Vorlage Nr.: 2-BV/420/2024-1
Status: öffentlich
Geschäftsbereich: Bauverwaltung
Datum: 11.01.2024
Verfasser: Balzer Oliver

BPl. 193 - Nachverdichtung Freisinger Landstraße 17-17a, Würdigung der im Verfahren nach §§ 3 Abs. 2, 4 Abs. 2 BauGB eingegangenen Stellungnahmen. Satzungsbeschluss durch den Stadtrat.

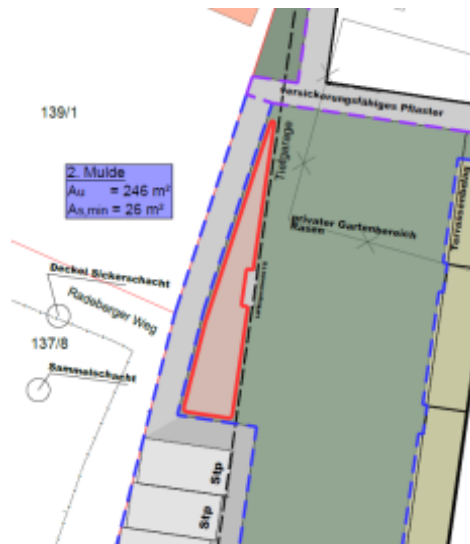
zu 1. In der Rechtsprechung ist geklärt, dass die Festsetzung der zulässigen Grund- und Geschossfläche mit absoluten Zahlen baugrundstücks- oder anlagenbezogen erfolgen kann. Notwendig ist jedoch stets die relevante Bezugsgröße festzusetzen.

Im vorliegenden Fall liegt eine anlagenbezogene Festsetzung vor, da sie den festgesetzten Bauraum ausfüllt und explizit auf diesen Bezug nimmt. Weiter handelt es sich um einen vorhabenbezogenen Bebauungsplan, in dem aufgrund der Regelung in Ziffer 2.3 der Satzung nur Vorhaben zulässig sind, zu dessen Durchführung sich der Vorhabenträger im Durchführungsvertrag verpflichtet hat. Insoweit ist der Vorhaben- und Erschließungsplan, welcher Teil des Bebauungsplans ist, mit Gegenstand der Festsetzung. Aus diesem ergibt sich, dass zwei Baukörper hergestellt werden sollen, die miteinander verbunden sind. Durch die Verknüpfung der bauraumbezogenen Festsetzung und der Vorgaben des

Vorhaben- und Erschließungsplans liegt mithin eine anlagenbezogene Festsetzung vor, die durch die Konkretisierung im Vorhaben- und Erschließungsplan als vorhabenbezogene Grund- bzw. Geschossfläche zu verstehen ist. Einer Änderung der Festsetzung bedarf es somit nicht.

Eine Vereinigung der Grundstücke ist zudem beim zuständigen Amt für Digitalisierung, Breitband und Vermessung München bereits anhängig.

Hinweis Vw: Im Vorfeld der Sitzung am 20.02. ging vom Vermessungsamt die durchgeführte Vereinigung beider Grundstücke ein. Dies wird in die Planzeichnung übernommen, der Einwand des LRA ist auch hierdurch entkräftet.

Bisherige Darstellung:

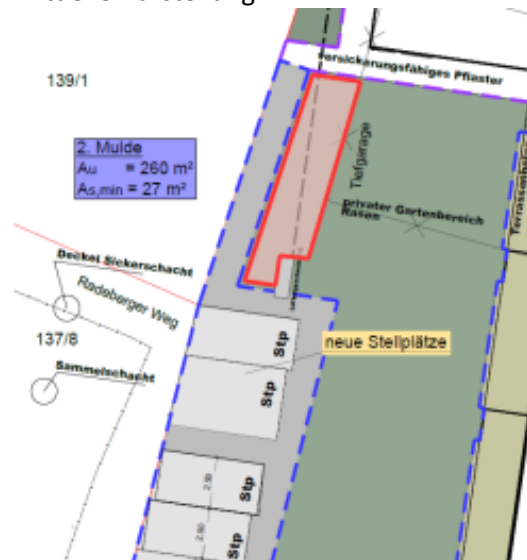
Die Entwässerungsmulde an der Westseite des Planbereichs kommt teilweise oberhalb der Tiefgarage zum Liegen. Bei einer Mindestüberdeckung der Tiefgarage gemäß Ziff. 5.6 der Satzung von 80 cm kann bei einer Muldentiefe von ca. 30 cm davon ausgegangen werden, dass 50 cm vertikaler Sickerraum ausreichend sind.

Anm: Die Entwässerungsmulde in Anl. 3.2 zum Entwässerungskonzept zeigt die Darstellung ohne TG-Überlagerung. In der Planzeichnung und den VEP-Plänen war der aktuelle Umgriff dargestellt. Die Lage in Anl. 3.2 wird an die aktuelle Darstellung der Planzeichnung angepasst.
